COMMISSION ROYALE DES MONUMENTS ET DES SITES
KONINKLIJKE COMMISSIE VOOR MONUMENTEN EN LANDSCHAPPEN

N/Réf. : JET20008_701_PUN JETTE. Avenue Charles Woeste 183 (arch. Joseph
Gest. : XX DIONGRE)
V/Réf. : 2283-0010/03/2021-212PR (= bien classé et à l'inventaire)
Corr: Coralie Jacques PERMIS UNIQUE : Restaurer la "Withuis", étendre le
NOVA : 10/PFU/1847746 volume existant en toiture et réaménager le jardin
Corr: Olivier Rousseau Demande de BUP – DPC / BUP – DU 02/12/2022 arrivé le
Julien Doignies 05/12/2022

Avis conforme de la CRMS

Situation existante – avant-projet (examine en février 2022) – projet (demande actuelle) – documents extr. du dossier de demande

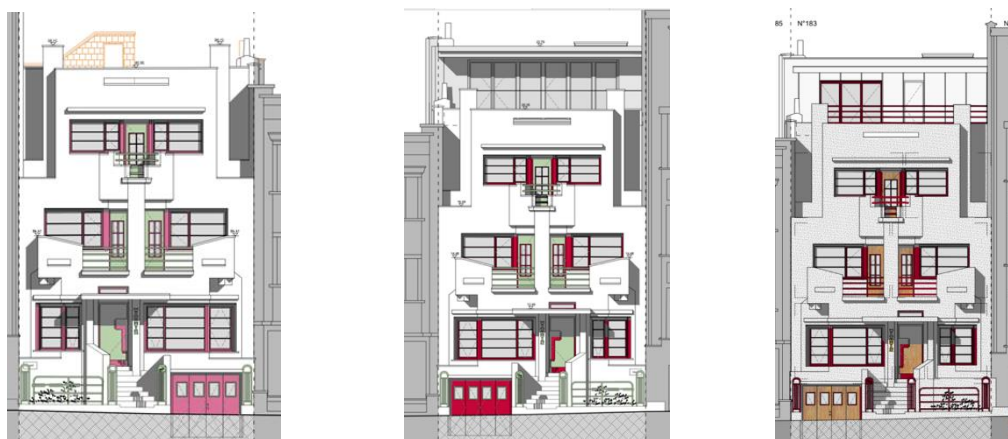
La CRMS confirme son accord sur le principe de construire un nouveau volume en toiture pour remplacer le petit volume existant ne présentant pas d'intérêt particulier sur le plan patrimonial. Elle se réjouit également de la création d'un nouveau lanterneau pour éclairer naturellement la cage d'escalier dont les finitions seront également restaurées/restituées.

Cependant, ***la CRMS ne souscrit pas au projet architectural du nouveau volume***, encore moins convaincant que celui de l'avis de principe. Elle l'estime trop peu qualitatif : son architecture présenterait en effet une rupture par rapport au reste de la façade tant au niveau de sa composition (asymétrique), des proportions et du rythme des baies (composition asymétrique) ainsi qu'au niveau des matériaux (zinc). La CRMS demande de procéder à ***une refonte substantielle du projet pour ce qui concerne le traitement architectural de ce volume***. Celle-ci devra miser sur une meilleure continuité et dialogue avec la façade existante (en cherchant, par ex., une certaine symétrie) tout en respectant aussi un 'retrait' par rapport à l'architecture d'origine et en cherchant une plus grande subtilité et finesse dans proportions, typologies et rythme des baies, détails et matériaux à mettre en œuvre. La CRMS demande d'élaborer un projet modificatif en ce sens.
